第833回審査会合 机上配布資料1に追記(赤太枠)

73のエビデンス (薄片観察結果) (1/3)

K断層の連続性評価について

コメントNo.5
元となるデータの確実な反映について

H27-B-2 深度88.38~88.43m (1/3)

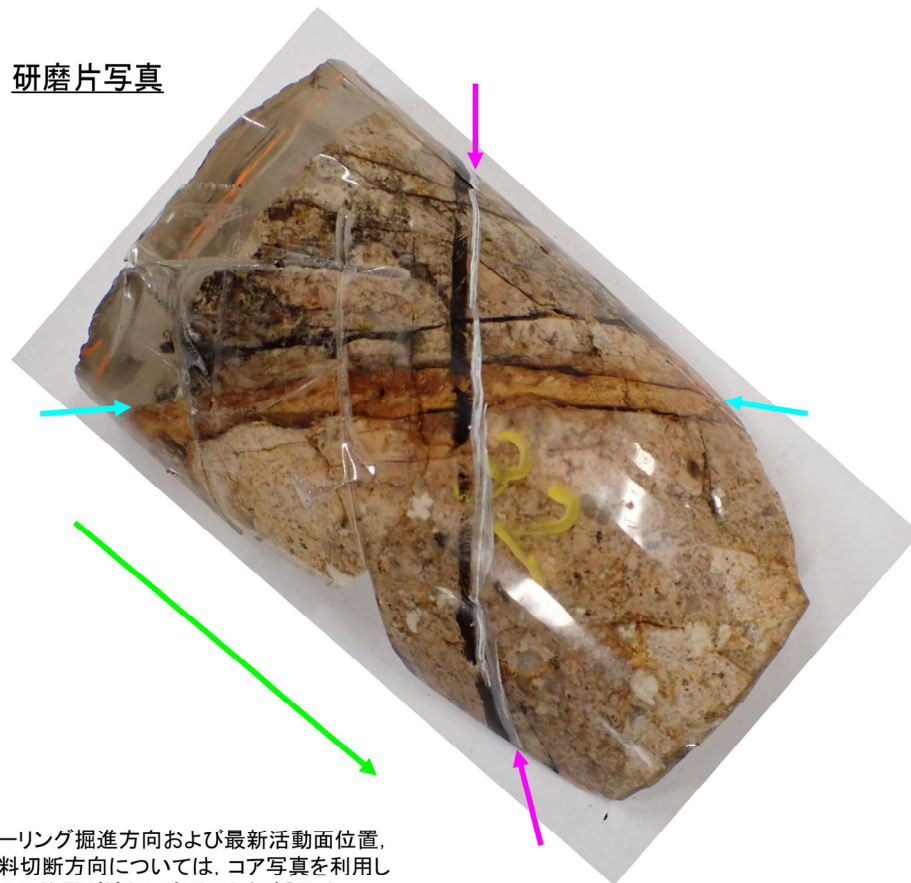
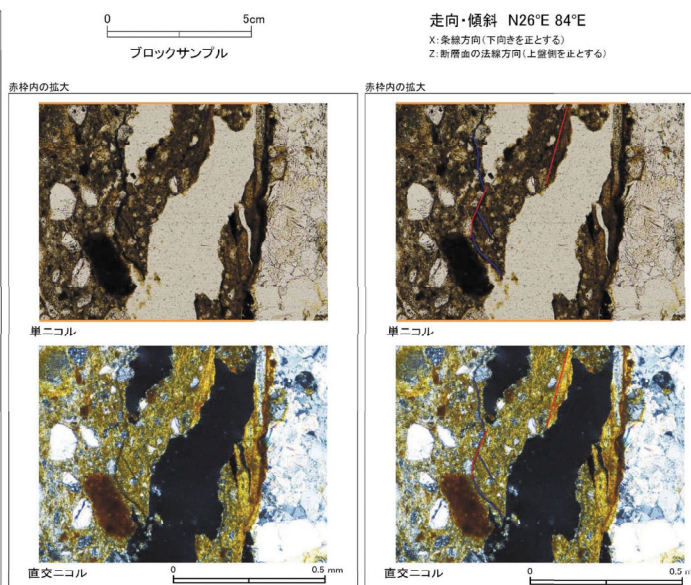
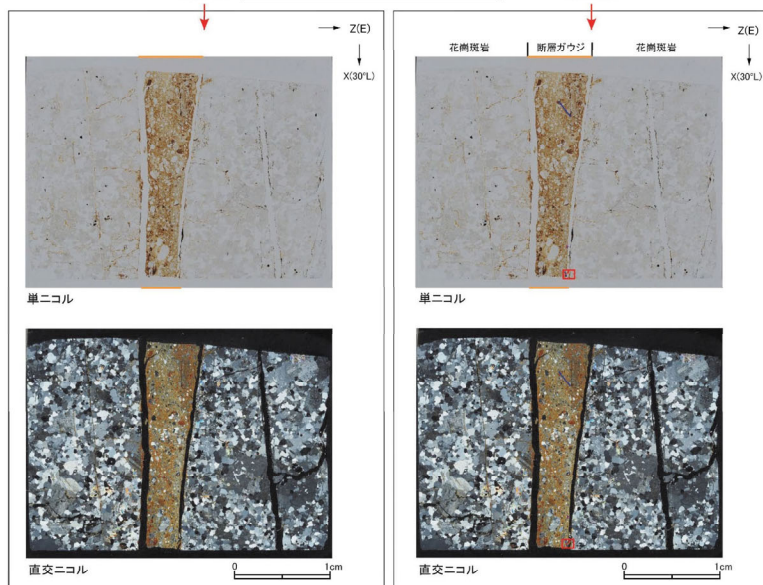
- 既存の薄片試料が適切に作製されていたかを確認したところ、条線方向に平行に作製していないことが判明したため、薄片試料が条線方向に平行になるように正しい方向で薄片試料の再作製を行い観察を行った。
- 再作製した薄片試料の観察における変位センス(右ずれを伴う逆断層)及び断層岩区分の評価(断層ガウジ)は、変更前のデータと同じであった。

- 薄片試料の作製位置は、薄片観察資料に記載していた。(赤太枠)
- 薄片試料の作製位置を確認した結果、条線方向に平行に作製されていないことを確認した。

• H27-B-2のボーリングコアから採取した薄片試料の観察結果によれば最新活動面(深度88.42m)の変位センスは、右ずれを伴う正断層である。最新活動ゾーンには、断層ガウジとカタクレーサイトの特徴が認められるが、カタクレーサイトの特徴は、カタクレーサイトが断層ガウジに取り込まれたものと考えられることから断層ガウジと判断した。

- (断層ガウジ)せん断構造に伴う粘土鉱物の定向配列が認められる。
- (断層ガウジ)基質は粘土鉱物を主体とする。
- (断層ガウジ)粘土状部の分布は帯状で直線的である。
- 岩片は少ない。
- (カタクレーサイト)角ばった岩片が多い。
- (カタクレーサイト)岩片の粒界を横断する破断面が認められる。

ボーリングの掘進方向、最新活動面、試料切断面の関係を3次的に示した図

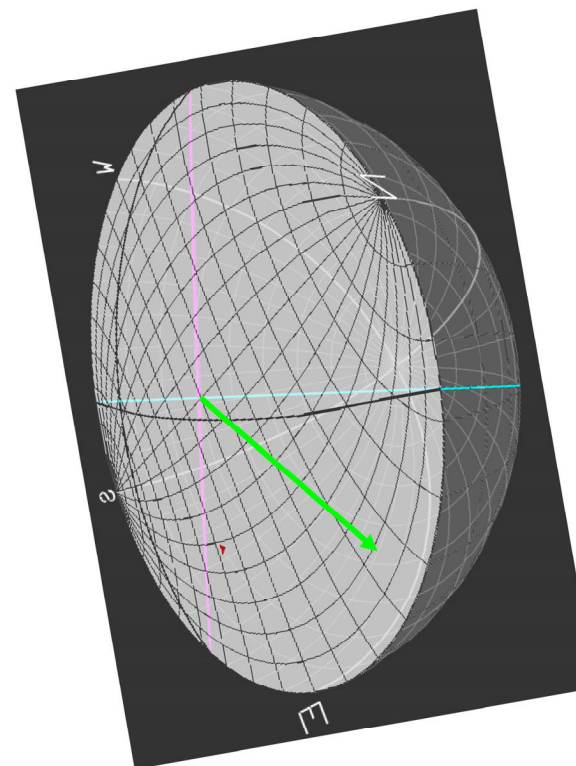
既存の薄片試料は、掲載している研磨片写真に対して紙面と平行方向で切断した面で作製していた。

ボーリング掘進方向および最新活動面位置、試料切断方向については、コア写真を利用してその位置が適切であることを確認した。

- 再作製した薄片試料の試料切断方向は以下の通り(最新活動面に直交で、かつ、条線方向に平行)である。

試料切断面方向確認資料(H27-B-2孔 深度88.42m)

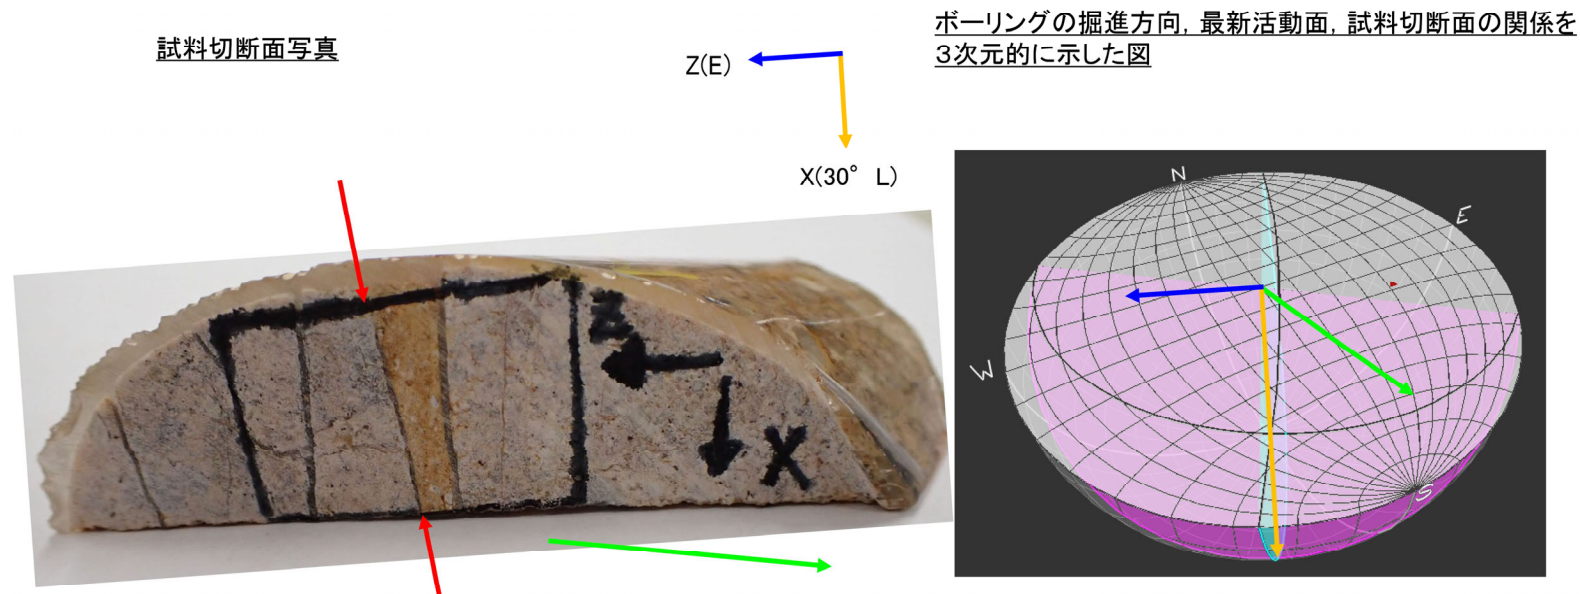
・ 再作製した薄片試料の作製箇所について、試料の切断方向を確認し、下記の試料切断面写真に示したX方向、Z方向が正しいことを確認した。

・ 薄片作製位置は、肉眼観察により認定した最新活動面に沿って最も細粒化した部分を含み、試料の人為的な乱れのない箇所であることを確認した。

D-41破碎帯 薄片試料観察(H27-B-2 深度88.43m)

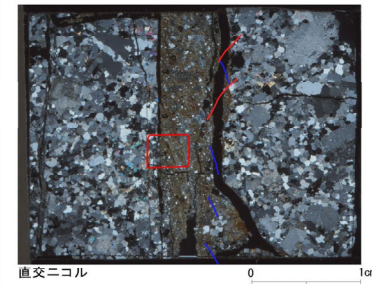
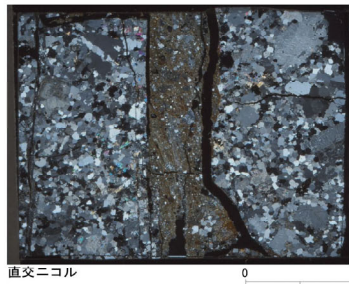
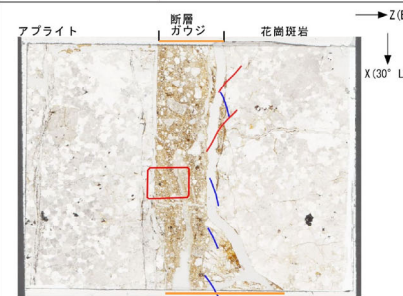
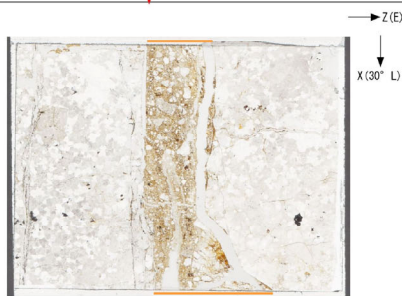
H27-B-2のボーリングコア(深度88.43m)から採取した薄片試料の観察結果によれば最新活動面の変位センスは、右ずれを伴う正断層である。

北西法面 スケッチ

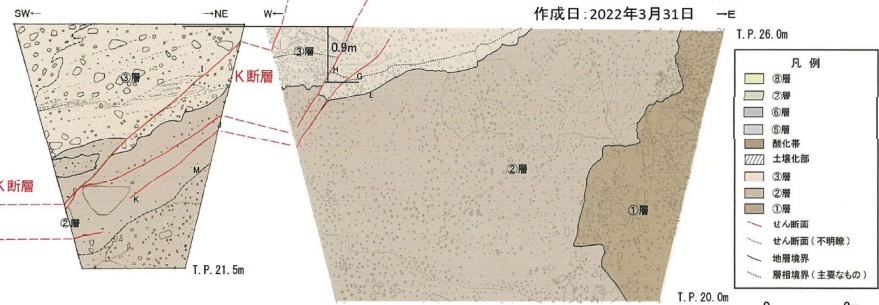
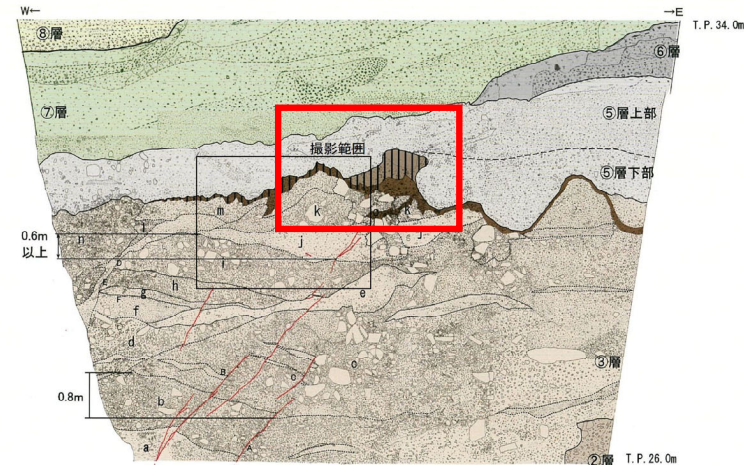
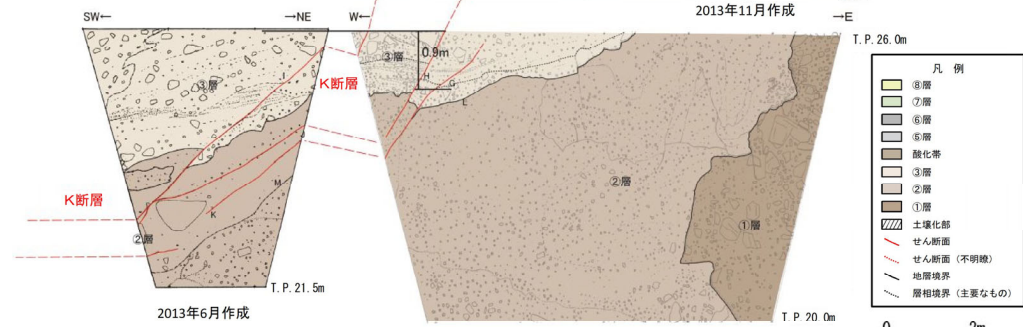
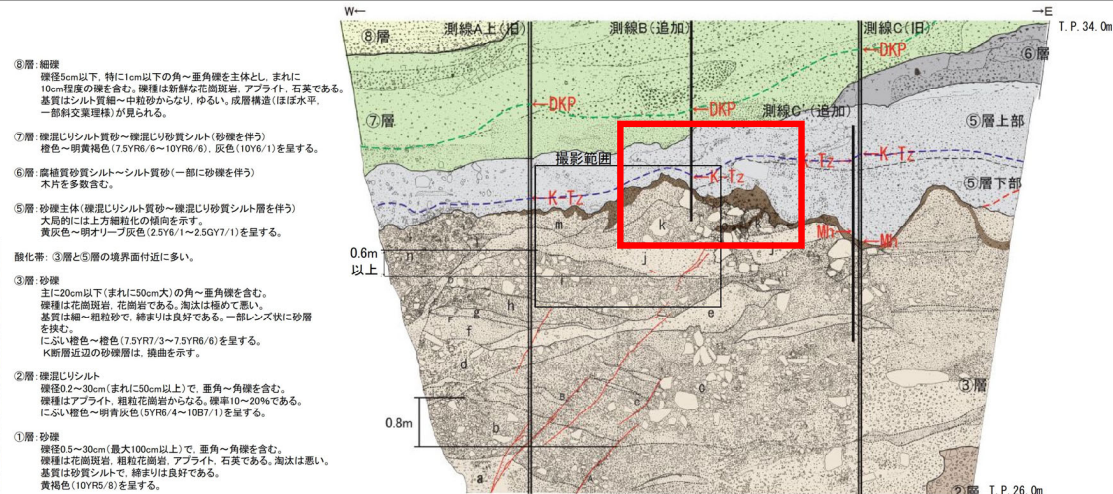
- 従前提示していたスケッチは旧版であったが、以下のことから、新版のスケッチ図に修正した。(スケッチの確認の結果、土壌化部の形状が正しいことを確認した。)
- 従前提示していたスケッチ旧版作成以降、詳細観察を反映したスケッチを作成し(新版)、これを申請書にも掲載していたが、スケッチの識別管理が不十分で、新旧を取り違えて旧版のスケッチを審査資料へ掲載したと推定される。

- D-1トレンチ北西法面のスケッチは、第833回審査会合資料(資料1)に下記の通り掲載していた。

北西法面 スケッチ

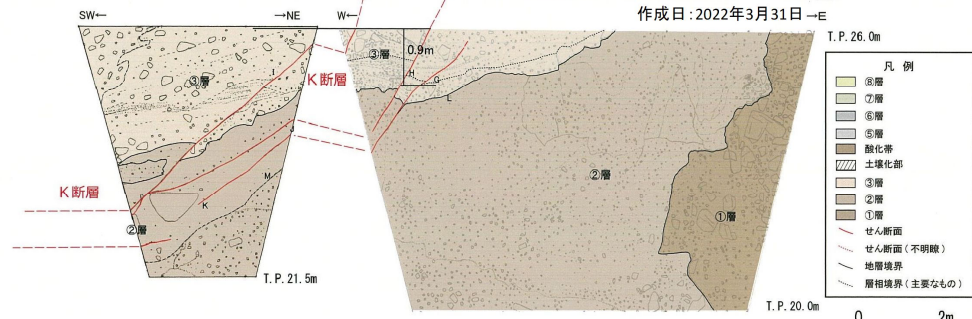
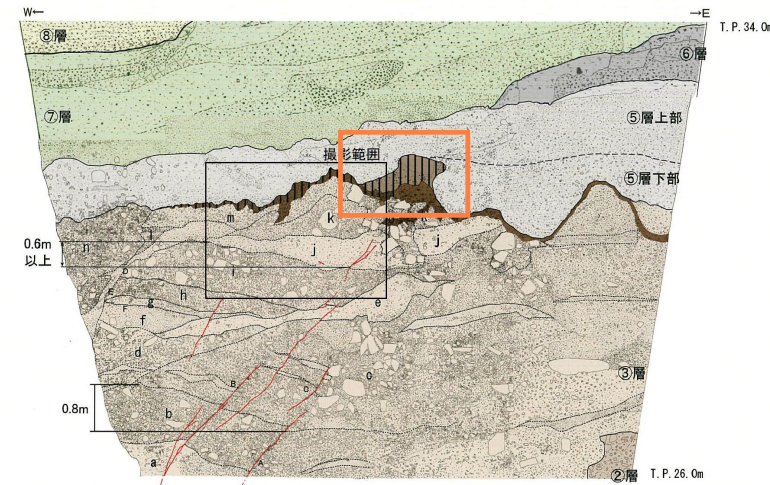
146, 147 : 最新版に修正 (土壌化範囲の観察結果の反映もれを修正)
②層の色調修正

修正後
